図6.16. An Thai Trung IC の原設計と提案設計の図面

## 6.2.3.5 代替案の評価

### コスト削減に向けたレビュー

### 6.2.3.6 レビューの要点

図6.36. 固定桁高のセグメント片持ち工法箱桁橋梁

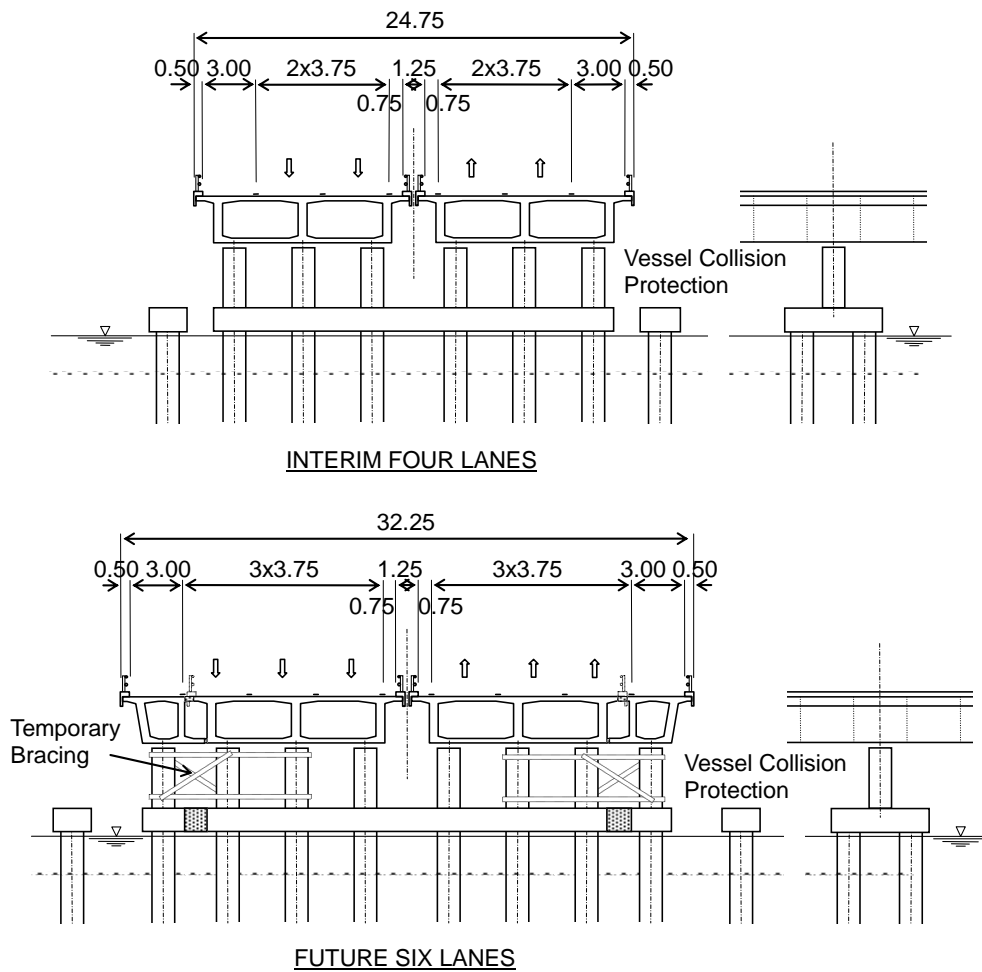
また、片持ち工法箱桁でも周到な設計によって拡幅は技術的に可能である。したがって、当初の橋梁建設は4車線幅で行い初期建設コストを低減するように提言する。(図6.36参照)

- 支間長／桁高比率 23 とすれば桁の高さは 2.6 m 前後である。
- 桁セグメントの重量が重くならないように上部構造は上り線と下り線の分離構造とする。
- 将来の4から6車線への拡幅に対しては、3.75 m 幅の1室箱桁を既存橋梁の両側に、また既存橋梁から分離して、最初の建設時と同じような片持ち工法で架設する。その後、既存橋梁と新橋梁を接合する、最初はパイルキャップを、続いて箱桁と床版を接合する。図示のように、追加橋脚は工事中、単列の杭で支えられるので横方向にたわみやすい。したがって、一時的に既存橋梁の橋脚と水平方向に固定する必要がある。
- 架設機材が大型にならないように、また、新旧桁間の長期たわみ性状を合わせるために、セグメントブロックの片持ち工法による架設を推奨する。
- 航路限界の大きさから多数の船舶往来が予想される場合は船舶衝突防護の杭を提案する。

検討結果：4車線幅の固定桁高の箱桁に変更する。

50 m 幅の航路限界を跨ぐ箇所の橋梁は固定桁高の箱桁に変更可能である。片持ち工法箱桁橋梁でも、初期建設コストの削減のため、当初は4車線幅の建設を提言する。

図6.37. 橋梁の拡幅方法の提案

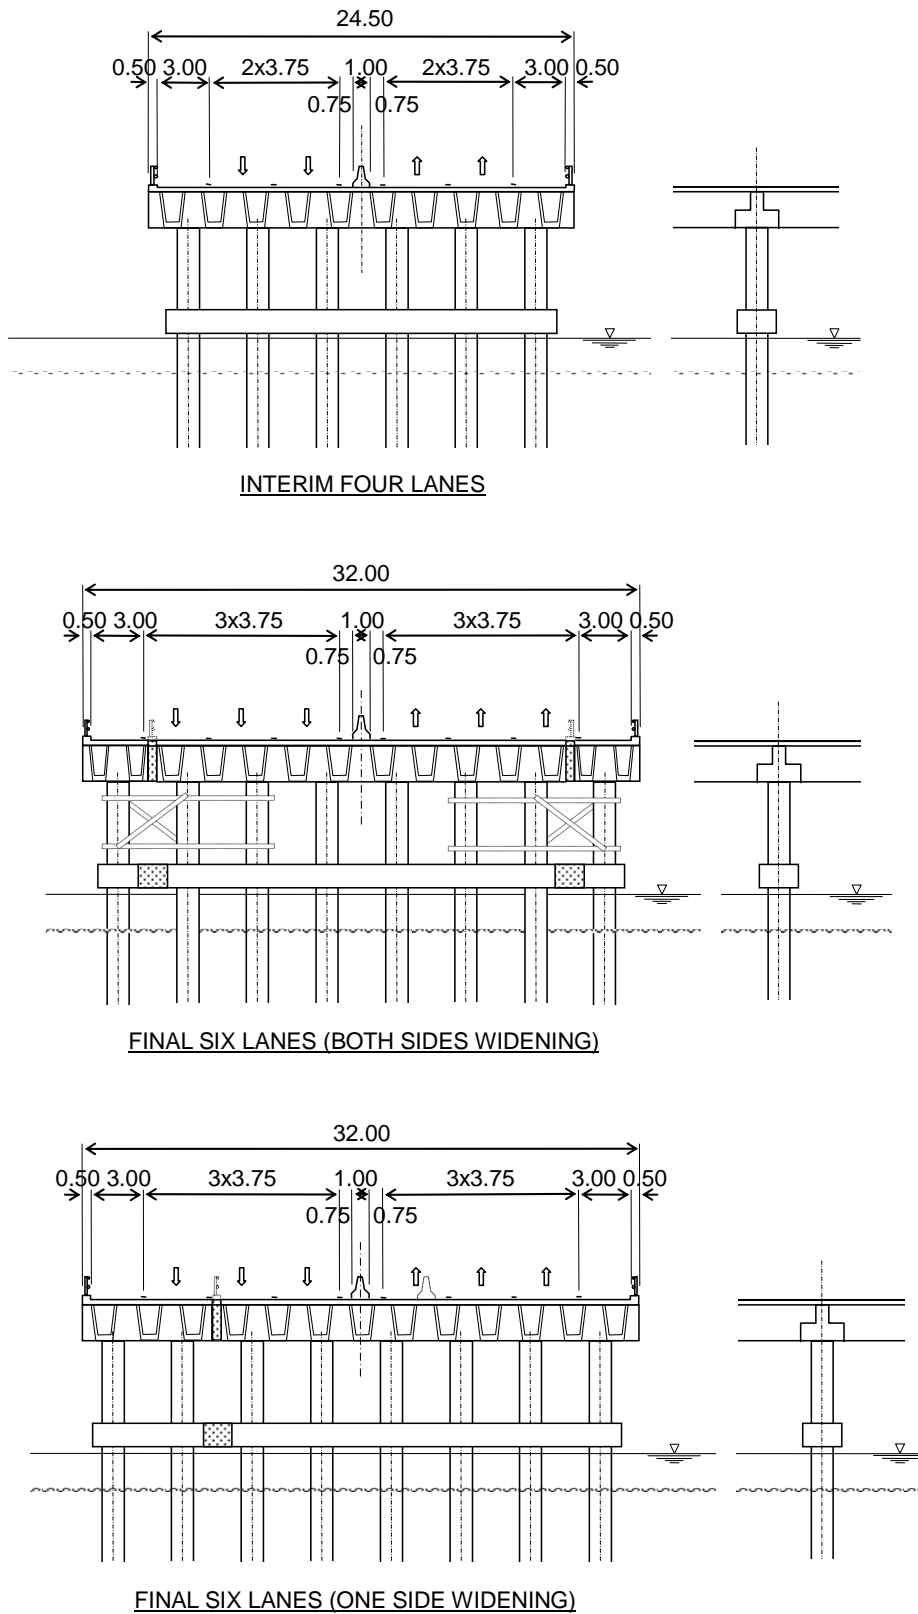
しかし、当初の橋梁構造は全て 4 車線幅で設計するように提言する。これにより初期建設コストは低減される。橋梁担当は、設計で将来の拡幅を考慮しておけば、杭、上部構造ともに拡幅は技術的に困難ではないと提言した。左右対称の拡幅方法は拡幅後にも道路中心位置が変わらないが、左右 2 回の拡幅工事が必要である。さらに 3.75 m の狭い拡幅構造を保持するため一時的に筋かい材で固定する必要がある。一方、片側拡幅方法は 1 回の拡幅工事で済むので経済的であるが、道路中心位置が拡幅後に移動する。この道路中心位置の移動は取り付け道路の中で元の位置にすり付ける。(図 6.37 参照)

検討結果：初期建設のための橋梁設計は杭、上部構造ともに 4 車線幅の設計に修正す

D/D コンサルタントは拡幅する時の既存橋梁に近接した追加の杭工事に不安を持ち、そのために当初の4車線段階から将来の6車線を支えるのに必要な杭本数の建設を考えたようである。しかし、調査団は、場所打ち杭は既存構造物に近接して施工する場合、最も安全な杭施工法と言われており施工の問題にはならないと判断した。近接した場所打ち杭工事はホーチミン市においても建築現場でよく見られることである。

図6.47. 解析結果(VCM 適用ケースとPVD の比較)

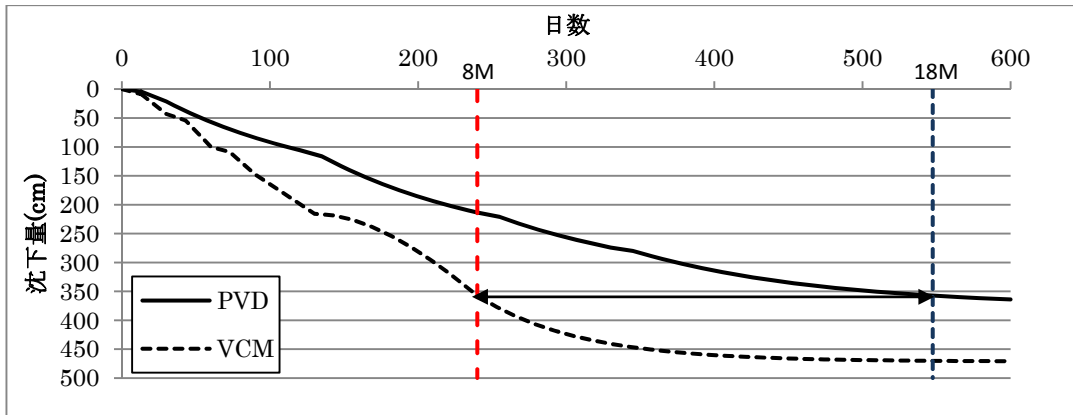
計算結果は図 6.47 に示す通りとなり、ポンプによる真空圧を 60kPa 考慮して PVD の打設間隔を 80cm とした場合に、8 カ月で PVD のケースのほぼ 18 カ月と同等の沈

また、VCM (PVD 間隔 80cm/8 ヶ月間) を適用した場合の概算コストを算出し、現設計による PVD のケースとの比較結果を以下に示した。本結果から、PVD を適用したケースと比較した場合、VCM を適用すると 36%程度工費が増加することが分かる。

定量的な評価は困難であるが、供用開始の遅れが許容されない現計画において、施工時のリスクを低減させる対策として、施工工程上クリティカルとなる区間特に上記 PK-4 Section 11 については VCM を適用することを推奨する。

図6.52. PK-12 の対策工法の変更提案

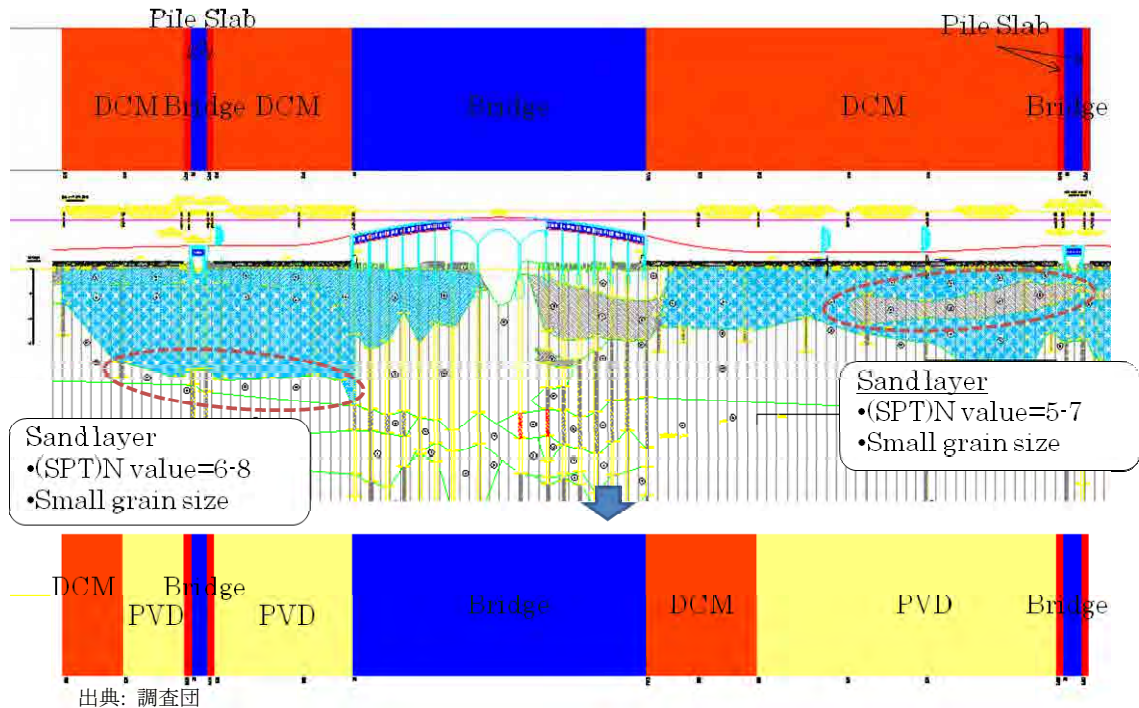
本結果から、ベトナムで調達できる機材と日本で実績のある機材の貫入能力は同程度であると判断できる。本結果ならびに PK-12 の中間砂質土層 (S1,S2) の性状を鑑みると、現行の PVD 機材を用いた施工が可能であると判断されることから、特に中間砂層の層厚が厚くなく、高い N 値が確認されていない区間について以下図 6.52 に示す通り対策工を DCM から PVD に変更することを提案する。

現在の設計は施工時のリスクを減ずる目的で合理的な設計となっているが、既設文献・実績等を考慮すると過度に安全側の設計となっていると判断される。コストインパクトを鑑みて本区間の対策工の変更を強く推奨する。なお、現在の地質調査結果は中間砂質土層の性状に関するデータ、ならびに粘性土 (1C) 層の性状と分布深度に関するデータが十分ではない。詳細設計検討にはそれらのデータを補間する追加ボーリングならびに室内土質試験が必要である。
